スマートメーター展開に伴う太陽光発電設備等の取扱いについて

このたび、平成27年8月より開始しております、スマートメーターの展開に伴う太陽光発電設備等の取り扱いについて、下記の通り取扱うことといたしますので、ご理解賜りますようお願いいたします。

[新設イメージ]

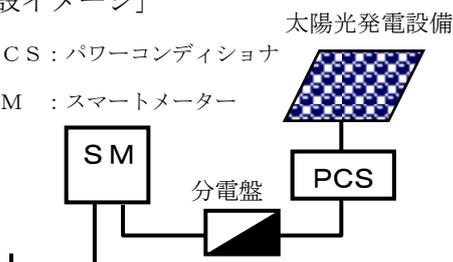
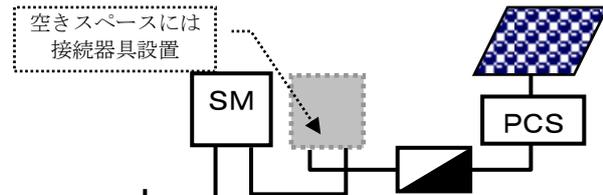
- 太陽光発電設備等を新たに設置し、平成27年8月24日以降に当社による電力購入のお申込みをいただいた場合は、原則としてスマートメーターを設置いたします。配線工事および計器箱等の設置にあたっては、1計器の設置を前提とした工事の実施をお願いいたします。
- 既に購入用計器を設置しているお客さまがスマートメーターに取り替える際には、購入用計器は取外すこととなりますが、その空きスペースには当社で用意した接続器具を取付けます。

- 当社供給契約において計器未設置となる場合は、購入用計器としてスマートメーターを設置しますが、従来の配線方法と異なる点にご留意ください（計器電源側と負荷側の配線を逆に接続する必要はありません）。

従来の配線方法	今後の配線方法	供給用計器	工事費申し受け
		設置 (余剰配線)	無
	 <p>SMに接続する引込口配線は、電源側・負荷側を逆に接続しない</p>	未設置 (供給契約が定額電灯等の全量配線)	有
